## Réponse aux recommandations émises par la Cellule Police de l'Eau (CPE) le 8 décembre 2020

# Méthanisation SAS du Tonnerre

# Rapport d'étude hydraulique

Version 3 – Note Complémentaire

## **B. Note de calcul**

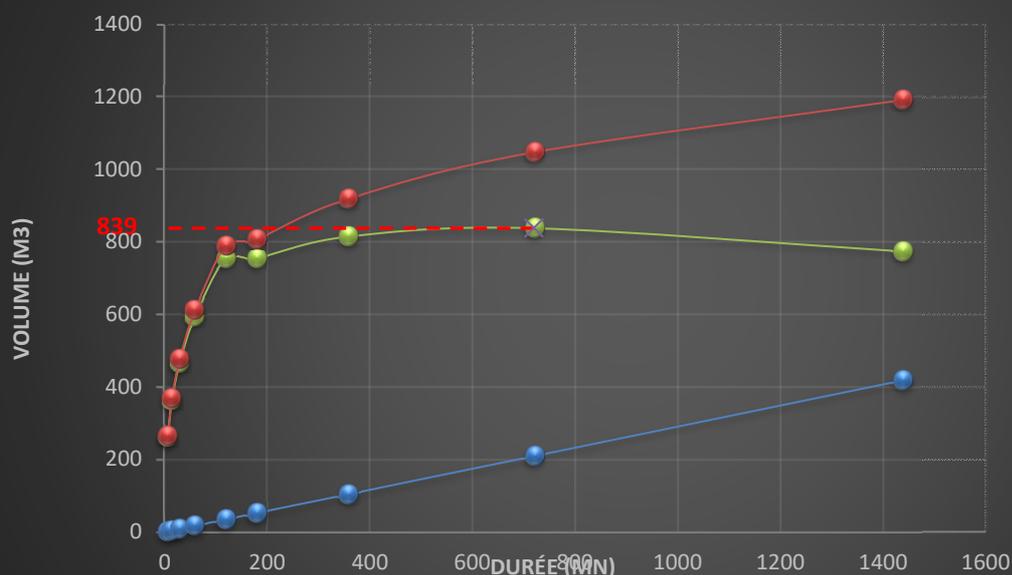
La recommandation émise par la CPE est la suivante : « **Un temps de vidange du bassin de gestion d'eaux pluviales de 26h maximum** ».

Afin de permettre un temps d'infiltration de 48 heures, pour une pluie de retour 20ans, la surface d'infiltration du bassin sera portée à 1 153m<sup>2</sup>.

Le bureau d'études VIALE Aménagement a réalisé une mise à jour de la note de dimensionnement du bassin d'orage (jointe en ANNEXE). La surface d'infiltration sera portée à 1153 m<sup>2</sup> en élargissant le bassin permettant un temps de vidange du bassin en 48 heures. Ce temps de vidange minimum a été jugé convenable par la CPE (voir échanges mail en ANNEXE).

Avec un coefficient de sécurité de 0.75, la surface d'infiltration prise en compte dans le calcul est-elle portée à 865m<sup>2</sup>.

180	39,0	809	52	756
360	44,3	920	105	816
720	50,5	1048	209	839
1440	57,5	1193	419	774
<b>Volume utile du bassin</b>			<b>839 m3</b>	
<b>Temps de Vidange</b>			<b>48 heures</b>	<b>2,0 Jours</b>
